IPS. 271.8.2022

## **Odpowiedzi na zapytania wykonawców dotyczące treści SWZ**

**Dotyczy postępowania o udzieleniu zamówienia publicznego pn. „Termomodernizacja budynku świetlicy wiejskiej w Szyszczycach”**

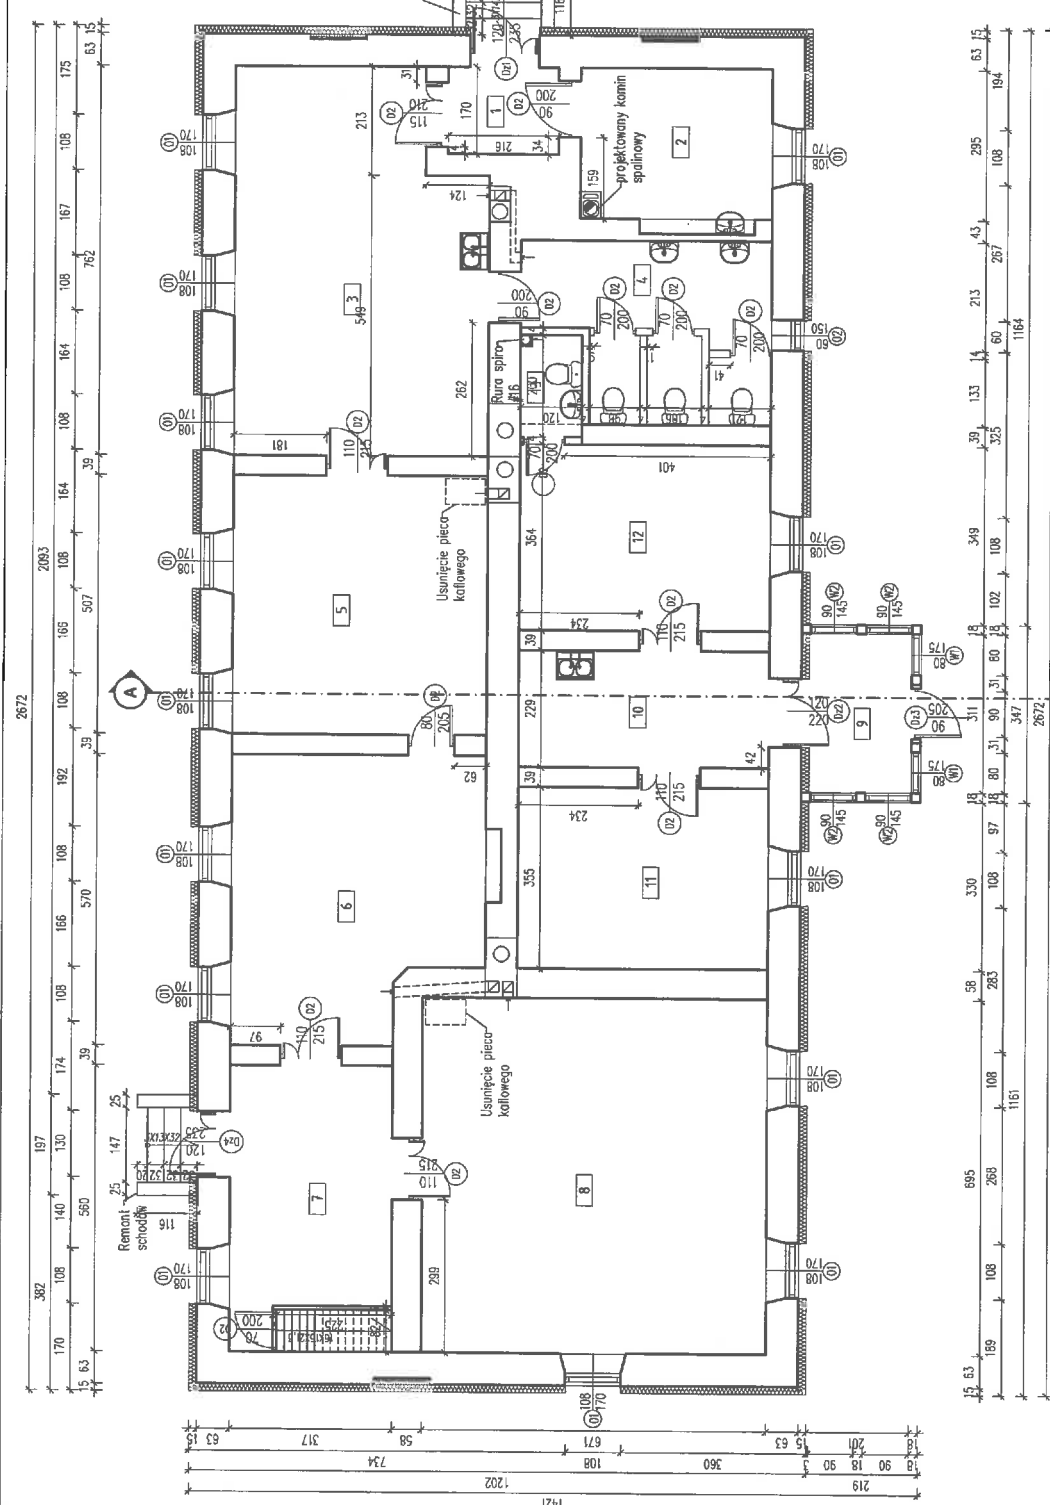
**Prosimy o potwierdzenie, że montaż stolarki okiennej i drzwiowej należy wykonać dostosowując ją do istniejących otworów.**

Montaż stolarki okiennej należy dostosować do istniejących wymiarów otworów, natomiast stolarkę drzwiową należy dostosować do aktualnych przepisów, zgodnie z załączonymi rysunkami- rzut parteru i Zestawienie stolarki drzwiowej.
